Bureau
d'audiences
publiques sur
l'environnement

Rapport 333

Projet d'ouverture et d'exploitation de la mine Akasaba Ouest à Val-d'Or

Rapport d'enquête et d'audience publique

Figure 4 Les trois scénarios de gestion des stériles PGA présentés dans l'étude d'impact

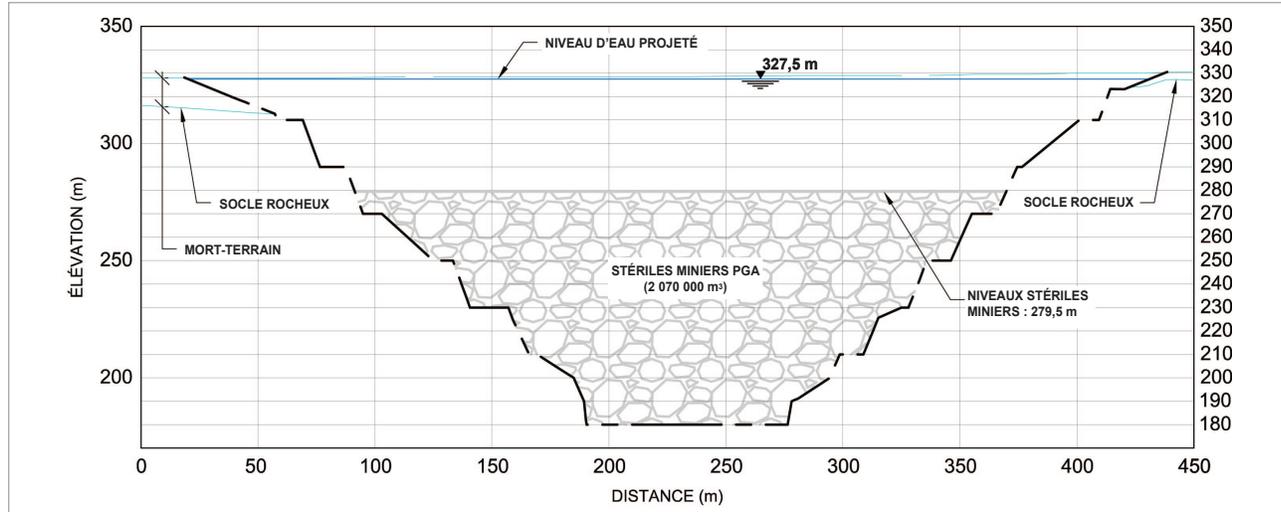
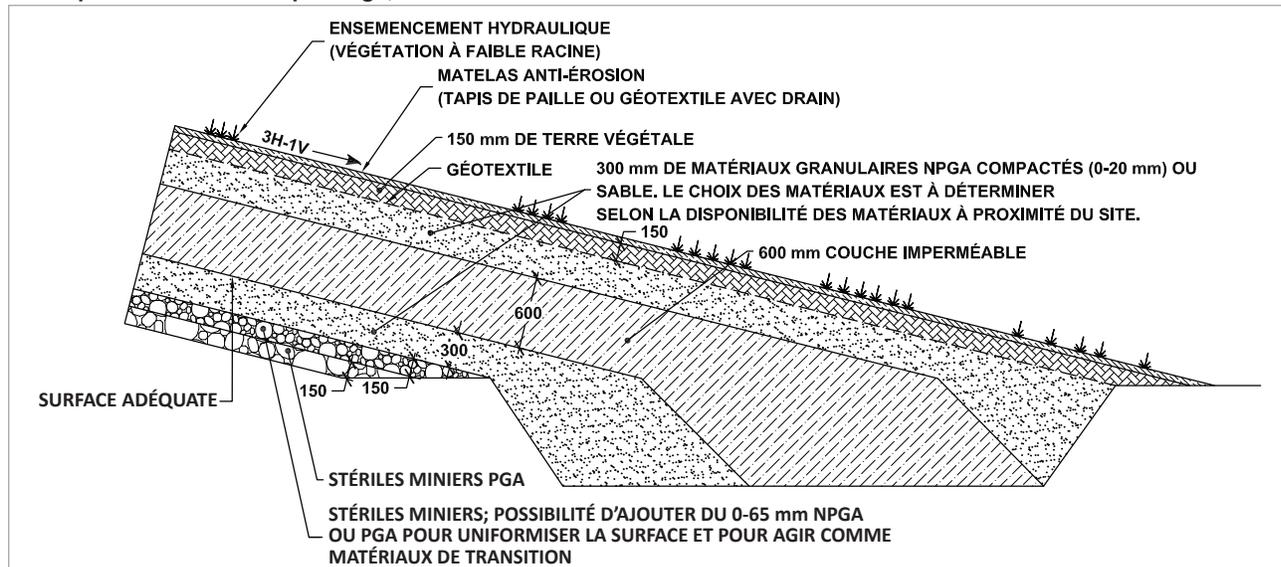
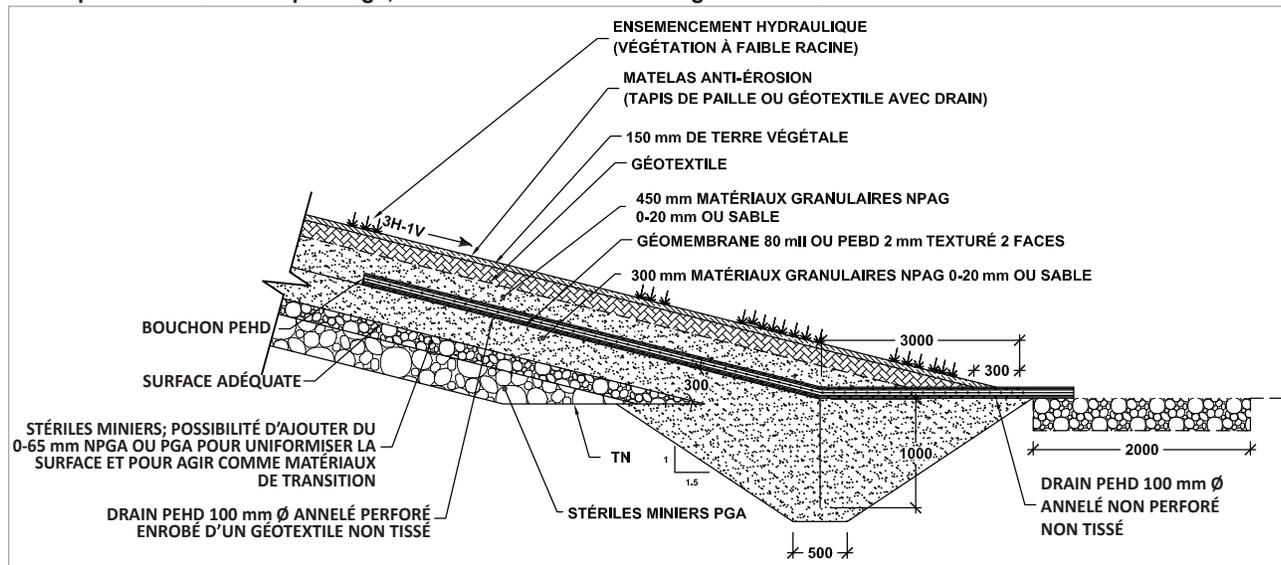
- ◆ *La commission d'enquête constate que le scénario de restauration présenté et évalué dans l'étude d'impact du projet Akasaba Ouest prévoit laisser sur place la halde de stériles potentiellement générateurs d'acide, d'en adoucir les pentes et d'y ajouter un recouvrement multicouche. Ce scénario prévoit également entourer la fosse d'une berme de sécurité permanente et de la laisser s'ennoyer entièrement.*
- ◆ *La commission d'enquête note que, dans l'étude d'impact du projet Akasaba Ouest, la possibilité de remblayer partiellement la fosse avec les stériles potentiellement générateurs d'acide avait été initialement écartée, principalement en raison de son coût jugé trop élevé et des risques de drainage minier acide associés à un long délai d'ennoiement.*

Le temps requis pour ennoyer totalement la fosse jusqu'à son niveau maximal de 327,5 m a été évalué à environ 16 ans (PR8.2, p. 36 et 37). Cependant, le niveau minimal requis pour ennoyer les stériles PGA dans la fosse n'est que de 279,5 m (figure 4). La courbe

S'ils étaient entreposés au fond de la fosse, les stériles PGA se trouveraient entre les niveaux de 180 m et de 279,5 m, soit à une quarantaine de mètres et plus sous la surface du substrat rocheux (figure 4). À ces niveaux, la perméabilité du roc est moindre qu'à son sommet et pourrait être du même ordre ou inférieure à celle des unités locales de silt glaciolacustre et de till (PR8.2, p. 15 et 19). Selon le promoteur, le risque que les stériles contaminent l'eau souterraine est écarté « puisque la fosse est un piège hydraulique » (DQ8.1, p. 12). De plus, aux yeux de la commission, puisque le fond de la fosse offre des conditions propices au confinement hydraulique des stériles PGA, la possibilité de renforcer leur confinement en les recouvrant d'une couche de matériaux imperméables pourrait être envisagée et analysée.

Figure 8 Les différentes variantes de chemin pour le transport du minerai de la mine Akasaba Ouest projetée

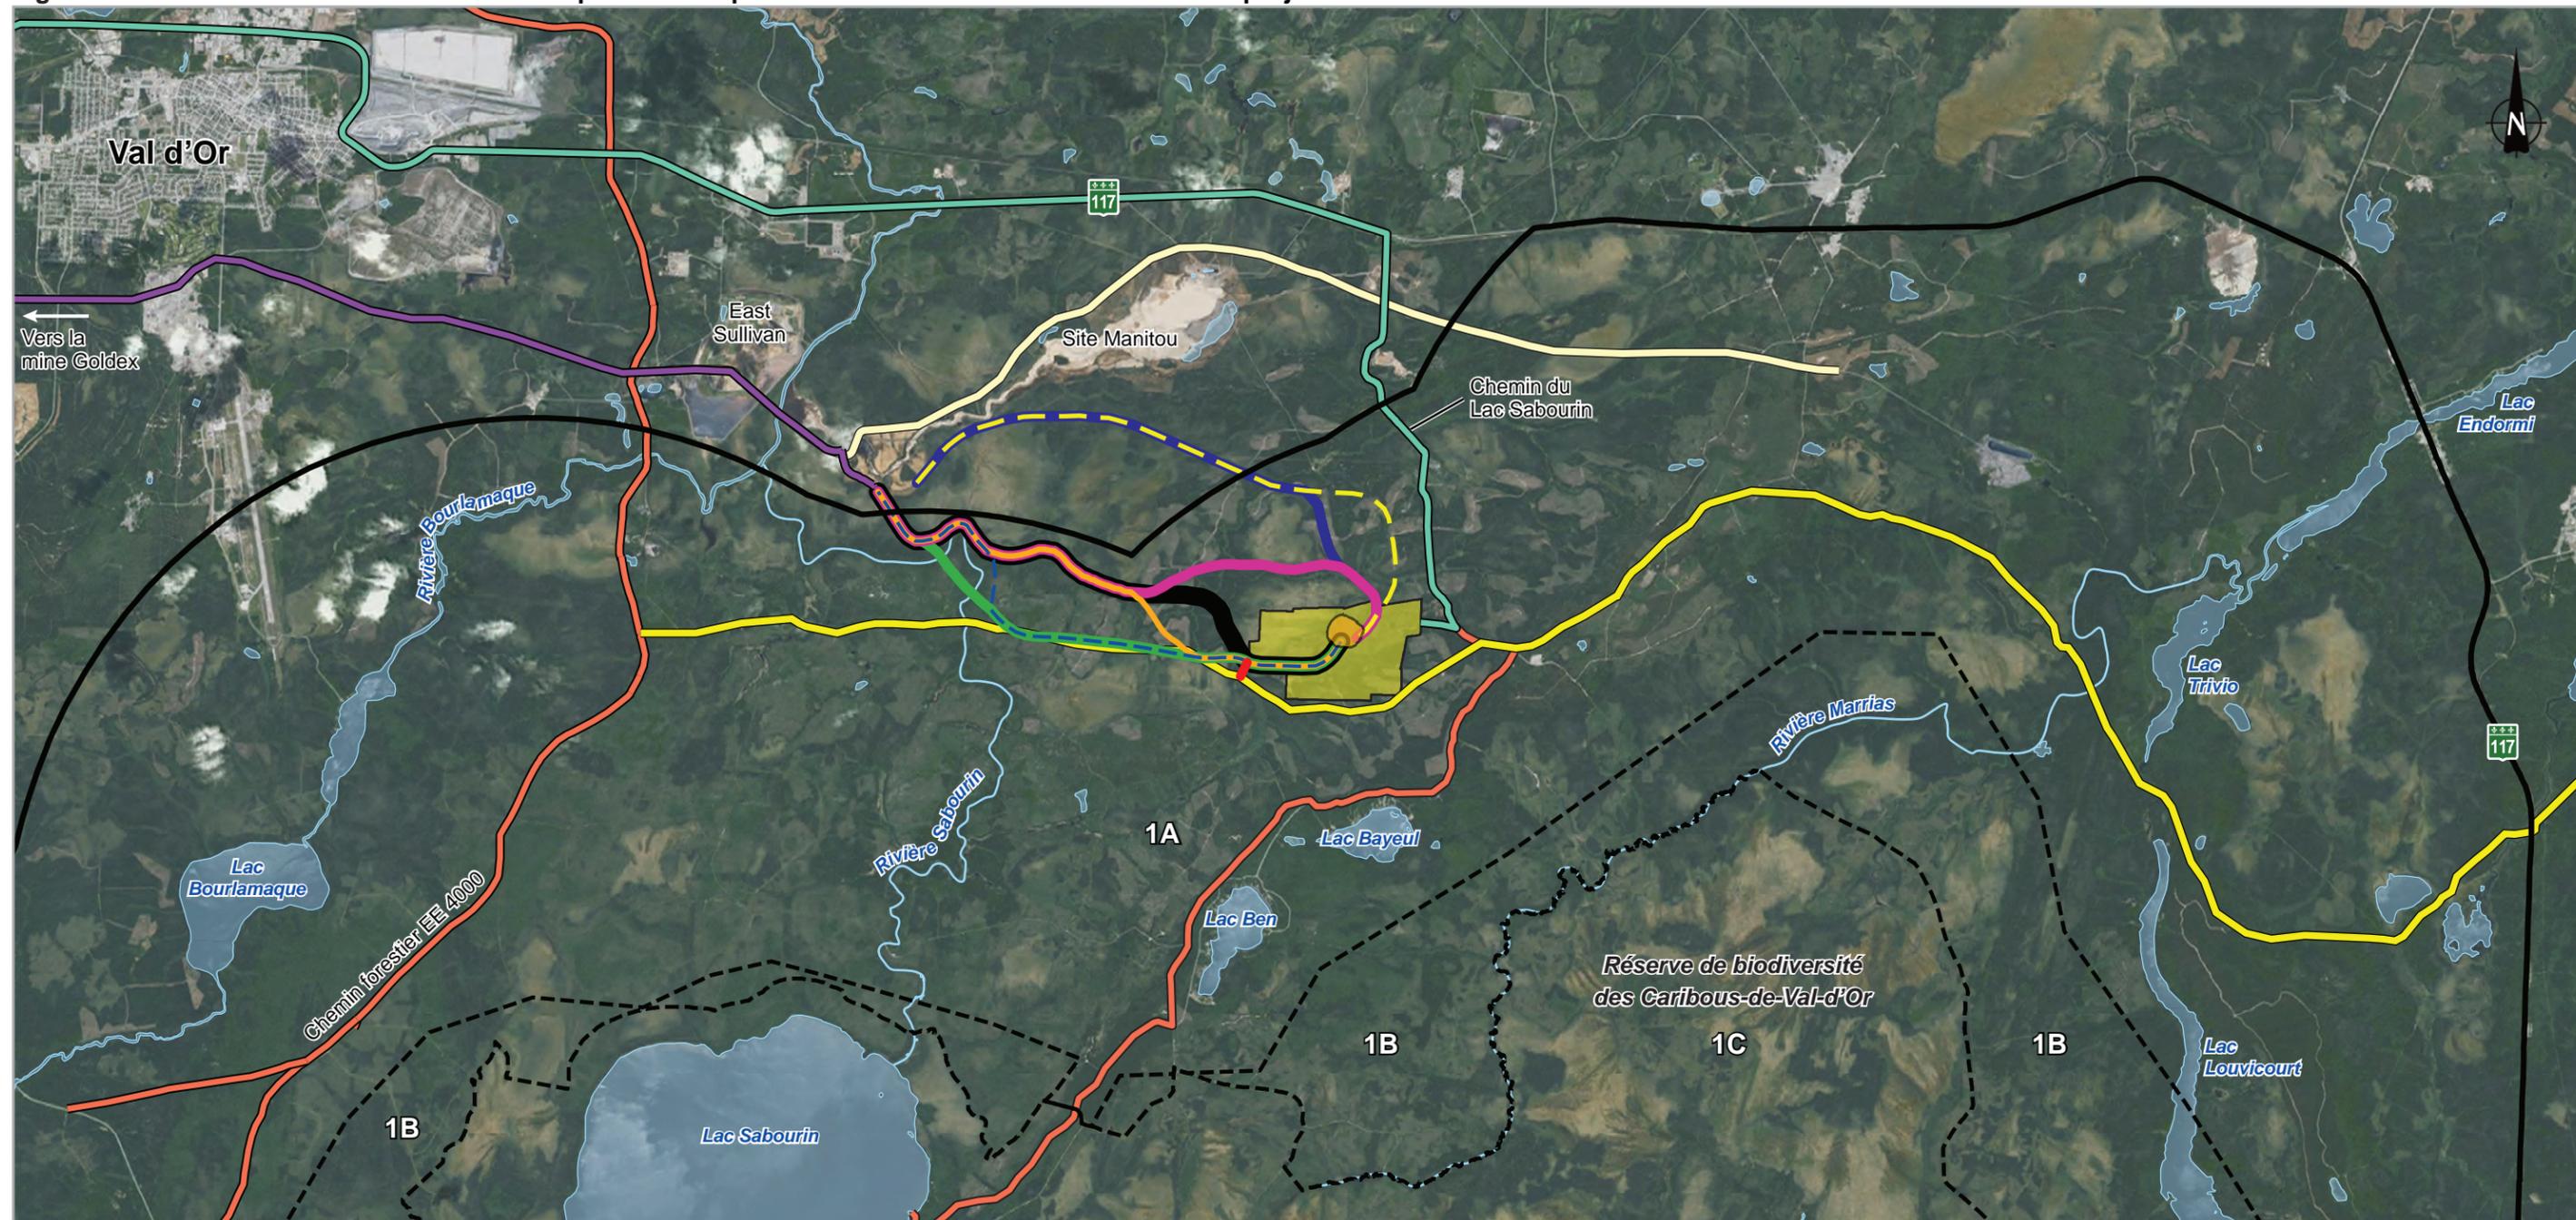
L'avis de novembre 2015 produit par la direction faunique régionale du MFFP à propos du chemin forestier d'EACOM (DB28) contenait en annexe quatre tracés de remplacement (figure 8). Ces quatre tracés passent tous, à leur départ du côté ouest, par les sites miniers Sullivan et Manitou (figure 1), dont ils longent ou empruntent les digues, tout comme se proposait de le faire MAE pour son chemin minier initial. Il est intéressant de noter que, dans tous les avis que le MFFP a fait parvenir au MDDELCC dans le cadre de la consultation interministérielle (PR6), il est question à plusieurs reprises des impacts du chemin minier proposé et de ses impacts potentiels sur la faune, en particulier sur le caribou. Il est même précisé que le permis pour le déboisement et la construction de chemins sur les terres publiques doit être accordé par le MFFP en vertu de la *Loi sur l'aménagement durable du territoire forestier* (RLRQ, c. A-18.1) (PR6, avis n° 12, 4 novembre 2015). Cependant, aucun des inconvénients relevés par le MFFP relativement aux quatre solutions de rechange au projet du chemin d'EACOM n'apparaît dans les commentaires formulés au sujet du projet de route minière de MAE, même si elle emprunte le même tracé dans le secteur des digues.

Après avoir étudié sept variantes et arrêté son choix sur la variante 1, MAE a décidé d'abandonner cette stratégie de transport au profit du chemin forestier d'EACOM (figure 8). La variante 1 est celle qui aurait utilisé le moins de milieux terrestres, ceux en principe de moindre impact, mais elle vient au deuxième rang pour l'espace grugé sur les milieux humides. Elle vient aussi au deuxième rang avec huit traversées de cours d'eau, mais cette variante évite de traverser la rivière Sabourin.

Le promoteur a éliminé les variantes 6 et 7 parce qu'elles « traversent à deux reprises la rivière Sabourin, qui est le principal cours d'eau dans le secteur » (PR5.2.1, p. 32). De plus, il souligne que ces deux variantes ont pour inconvénient « de se rapprocher davantage de la Réserve de biodiversité des Caribous-de-Val-d'Or et de son aire de répartition historique » (*ibid.*). Conséquemment, ce dernier argument s'applique également au chemin d'EACOM que les deux variantes recourent en partie (figure 8).

MAE n'évoque qu'une seule raison dans son étude d'impact pour éliminer les variantes 4 et 5, qui passent au nord du site minier, soit le fait qu'elles croiseraient à deux reprises le sentier de motoneige Trans-Québec pour des raisons de sécurité (*ibid.*). Ces variantes 4 et 5 exigeraient elles aussi des modifications au chemin Manitou-Goldex (PR5.1, p. 57) et des déboursés supplémentaires de 1,2 M\$ pour pouvoir franchir en toute sécurité avec des camions de 50 t les 400 m de digues (DQ8.1, p. 4). L'adoption de l'un ou l'autre de ces tracés obligerait aussi le promoteur à revoir l'aménagement de son site minier « de façon complètement différente » (*ibid.*, p. 5). Par contre, ces deux variantes seraient les plus éloignées de la réserve de biodiversité. Ces tracés, fort semblables, se rapprochent sensiblement, à l'est, du chemin d'EACOM, un scénario de rattachement possible que le promoteur et le MFFP n'ont pas étudié.

- ◆ *La commission d'enquête constate que plusieurs enjeux environnementaux du chemin forestier autorisé au profit de la société EACOM, et que Mines Agnico Eagle se propose d'utiliser, n'ont pas fait l'objet d'un examen basé sur des inventaires ainsi que de compensations environnementales, et que son processus d'autorisation en vertu du Règlement sur les normes d'intervention dans les forêts du domaine de l'État (RLRQ, c. A-18.1, r. 7) n'exige pas le respect des objectifs du Plan d'aménagement du site faunique du caribou au sud de Val-d'Or.*

Conséquemment, elle estime qu'un nouveau tracé de chemin forestier, en remplacement de celui autorisé au profit d'EACOM, devrait être élaboré rapidement avec la collaboration de toutes les parties prenantes afin de réduire le plus possible les impacts à long terme sur le caribou forestier de Val-d'Or. La contribution active de MAE à cet égard, jumelée à une compensation d'habitat proportionnelle à la superficie perturbée par le projet, pourrait alors justifier la réalisation de son projet sur le plan environnemental.
